## ユニバース サービスキャンペーン

車名	型式	通称名	サービスキャンペーン対象車の車台番号(シリアル番号)の範囲及び製作期間	サービスキャンペーン対象車の台数	備考
ヒュンダイ	ADG-RD00	ヒュンダイPY	KMJKL18NR8C002031 ~ KMJKL18NRAC004229 平成 20 年 11 月 11 日～平成 22 年 8 月 18 日	120 台	
	LDG-RD00		KMJKG18NRBC004152 ~ KMJKG18NRCC005741 平成 22 年 8 月 22 日～平成 24 年 2 月 16 日	50 台	
			(製作期間の全体の範囲) 平成 20 年 11 月 11 日～平成 24 年 2 月 16 日	(計 170 台)

# 改善箇所説明図

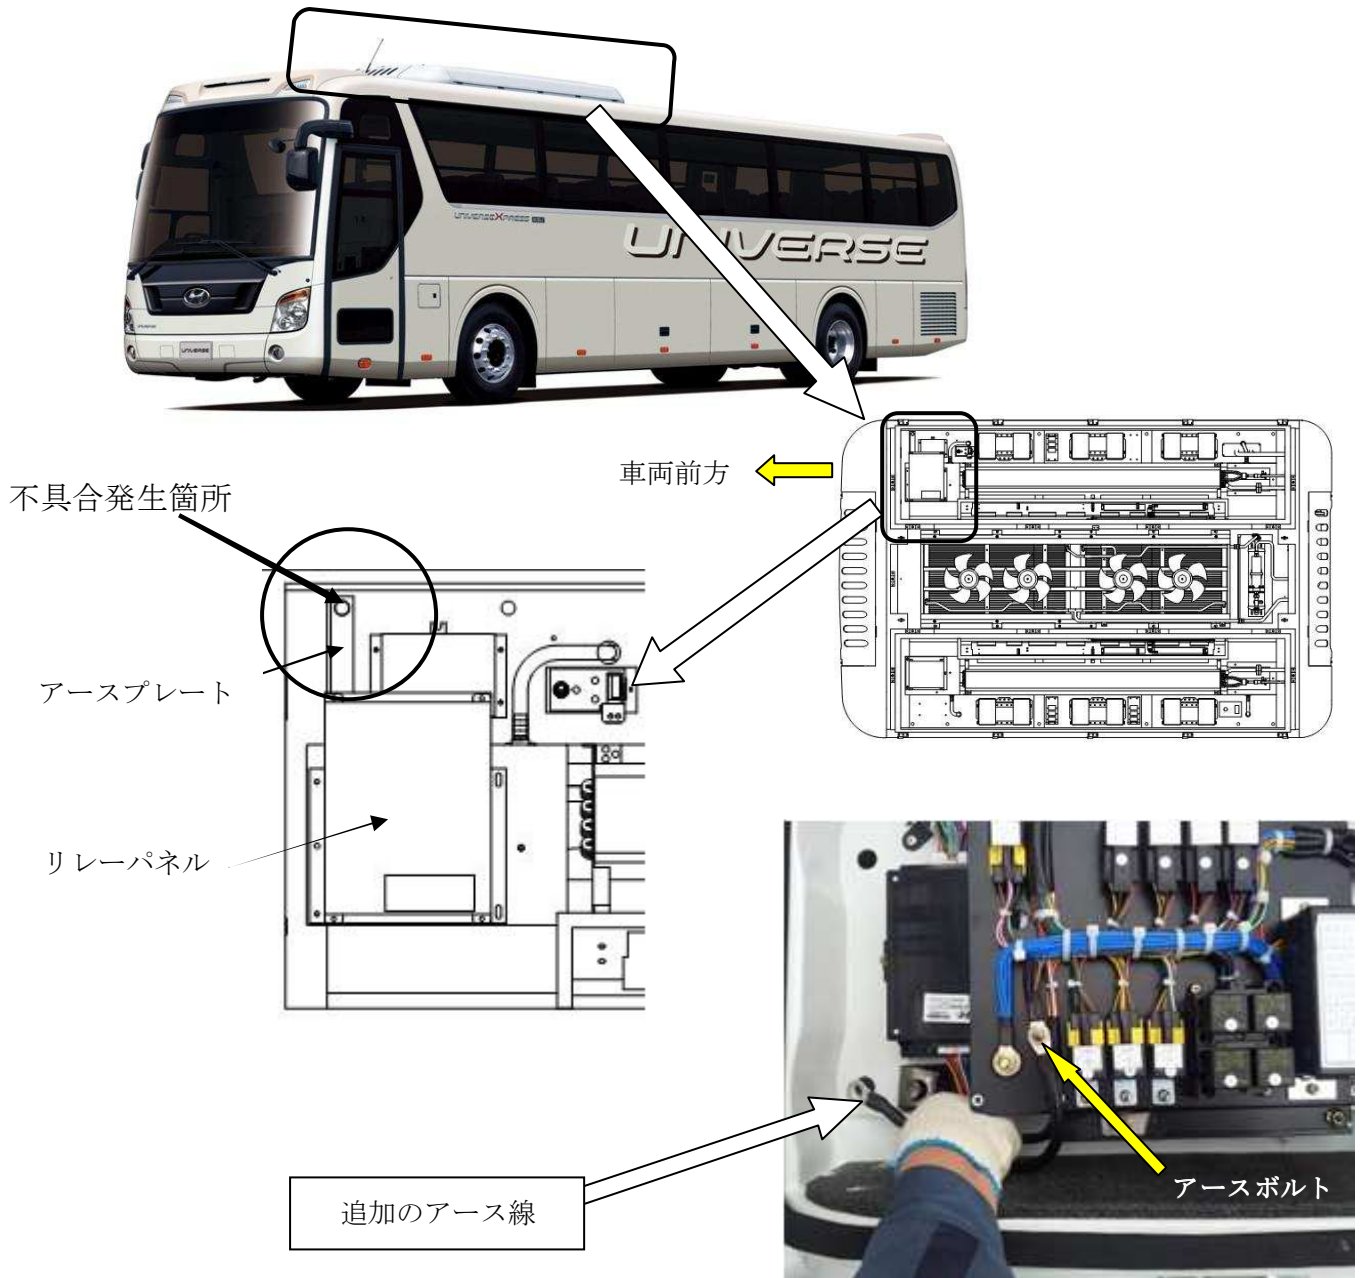
## 不具合発生箇所

エアコンディショニングユニットにおいて、アース用プレートとルーフパネルとの間に取り付けられた振動防止用ラバーパッドの変形により、アース用プレートと平ワッシャーの圧着力が低下して接触不良が発生するものがある。

そのため、エアコンディショナーが作動しなくなる恐れがある。

## 改善の内容

全車両、リレーパネルのアース用プレートを取り外し、リレーパネル上のアースボルトからエアコンディショニングユニット取付けボルトまで新規にアース線を緩み止め用のダブルナットを使用して取り付ける。

識別：運転整備ドア内の指定個所に対策済み識別のシールを貼付する。
